Assunto: Parecer de notificação Solicitação 92153/2024 Processo 20243956 Sistema Ipê

PARECER TÉCNICO SEMAD/GEINF-06303 Nº 116/2024

Solicitação nº: 92153/2024
Processo nº: 20243956
Empreendedor: ROUXINOL ENERGIA RENOVAVEL LTDA (53.655.883/0001-34)
Empreendimento: LINHA DE TRANSMISSÃO 69KV SE ROUXINOL - SE URUAÇU - URUACU (GO)

Mapa 1: mapa geral do empreendimento.

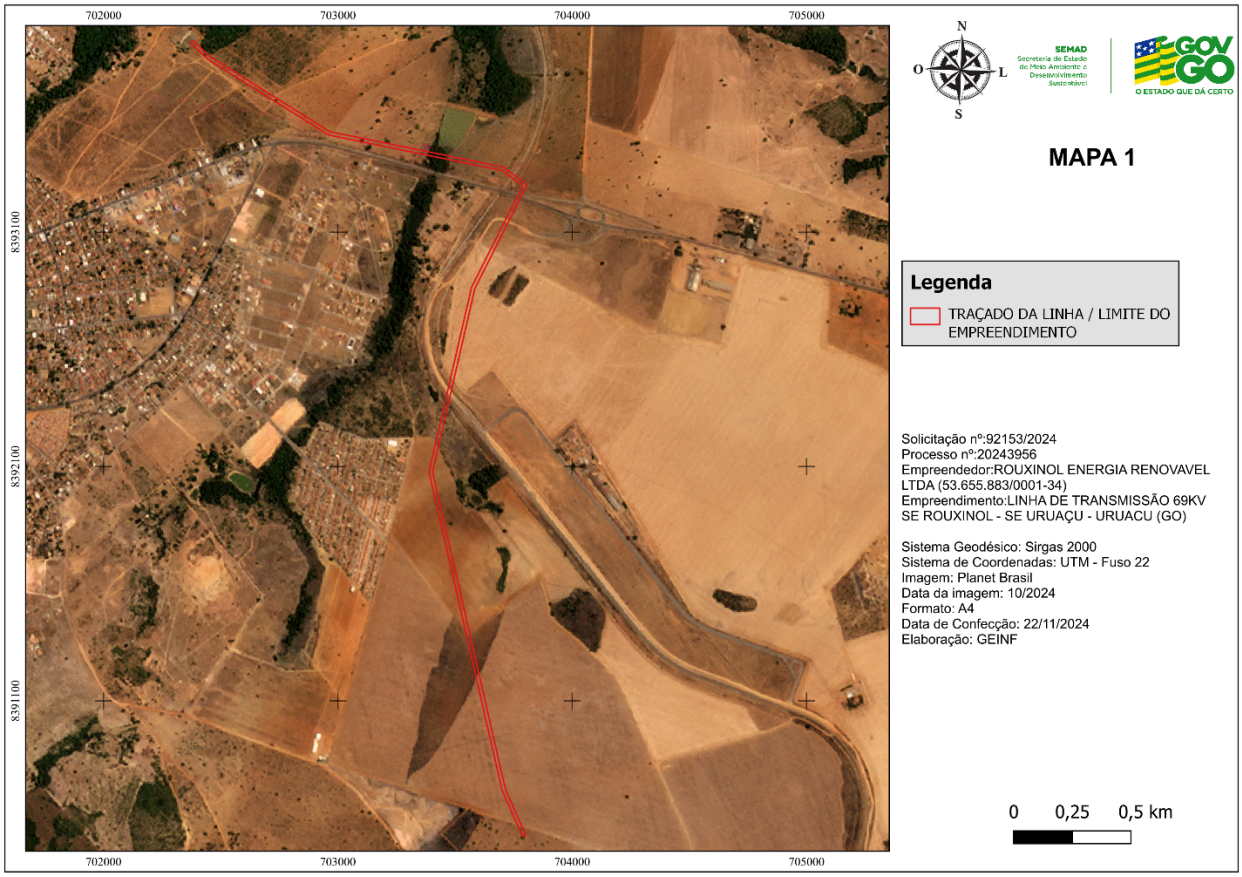
Resposta: Ocorre sobreposição no entorno das coordenadas geográficas (fuso 22) -14.52061, -49.12147.

Resposta: Ocorre sobreposição no entorno das coordenadas geográficas (fuso 22) -14.52446, -49.11219.

Obs. 1: Apresentar documento emitido por órgãos gestores que ateste a conformidade quanto a instalação do empreendimento em sobreposição a Ferrovia Norte-Sul, onde a linha de transmissão irá interceptar em três áreas distintas, e da Rodovia GO-237, interceptada em uma única área, conforme informado pelo requerente.

Mapa 2: situação da área proposta para compensação ambiental.

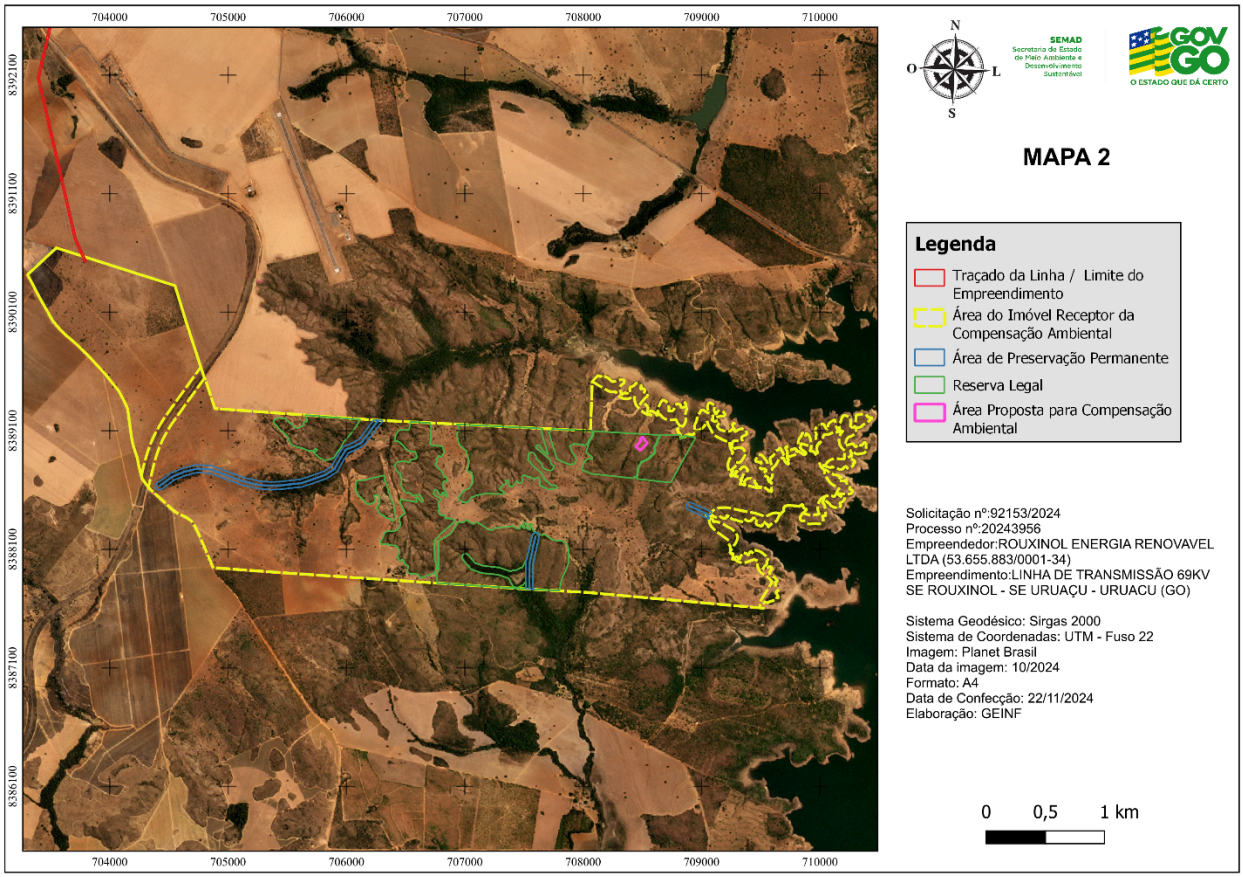
Resposta: Foi proposta área de compensação ambiental em um dos imóveis afetados pelo empreendimento (ver Mapa 2, em anexo), contudo a área do plantio compensatório sobrepõe área de Reserva Legal e, de acordo com a Instrução Normativa SEMAD nº 07/2023, Art. 14 “A instituição de servidão ambiental se dará em caráter perpétuo e, em qualquer hipótese, deverá ser proposta em área excedente às áreas de reserva legal e não sobreposta com as áreas de preservação permanente (APP)”. Portanto, essa área deve ser alocada fora de áreas já protegidas. Ainda, esclarecer o porquê de a área adotada para compensação ser de 0,51 ha e não 0,0684 ha, conforme obtido no cálculo demonstrado no Quadro 3 do estudo com a Proposta e Projeto Técnico de Plantio Compensatório (PPTPC). Ressalto que, se esse valor de área permanecer nos estudos e no arquivo vetorial, deverá de fato ser adotado na compensação como área de servidão, não podendo ser alterado posteriormente. Vale salientar, que a área de 0,51 ha é suficiente para a compensação pelo corte de árvores isoladas (CAI) e refere-se somente a isso, e não à supressão de vegetação nativa como é citado em vários momentos do estudo com a PPTPC. Caso haja supressão de vegetação nativa para a instalação do empreendimento, o parâmetro da atividade deverá ser alterado para constar a tipologia “A1.1.1 Conversão do uso do solo (asv) em áreas de vegetação nativa), mesmo que seja campestre, para empreendimentos lineares, de geração de energia hidráulica, abastecimento público de água ou tratamento de esgoto e similares, sem licença de instalação”.

A área do plantio compensatório sobrepõe área de Reserva Legal e, de acordo com a Instrução Normativa SEMAD nº 07/2023, Art. 14 “A instituição de servidão ambiental se dará em caráter perpétuo e, em qualquer hipótese, deverá ser proposta em área excedente às áreas de reserva legal e não sobreposta com as áreas de preservação permanente (APP)”. Portanto, essa área deve ser alocada fora de áreas já protegidas. Ainda, esclarecer o porquê de a área adotada para compensação ser de 0,51 ha e não 0,0684 ha, conforme obtido no cálculo demonstrado no Quadro 3. Ressalto que se esse valor de área permanecer nos estudos e no arquivo vetorial, deverá de fato ser adotado na compensação como área de servidão, não podendo ser alterado posteriormente. Vale salientar, que a área de 0,51 ha é suficiente para a compensação pelo corte de árvores isoladas (CAI) e refere-se somente a isso, e não à supressão de vegetação nativa como é citado em vários momentos do estudo. Caso haja supressão de vegetação nativa para a instalação do empreendimento, o parâmetro da atividade deverá ser alterado para constar a tipologia “A1.1.1 Conversão do uso do solo (asv) em áreas de vegetação nativa), mesmo que seja campestre, para empreendimentos lineares, de geração de energia hidráulica, abastecimento público de água ou tratamento de esgoto e similares, sem licença de instalação”.

Obs. 2: Não foi possível confirmar que a Reserva Legal - RL do imóvel receptor da área proposta para o plantio compensatória já se encontra aprovada pelo órgão ambiental. Será necessário comprovar essa informação para que este item seja aceito.
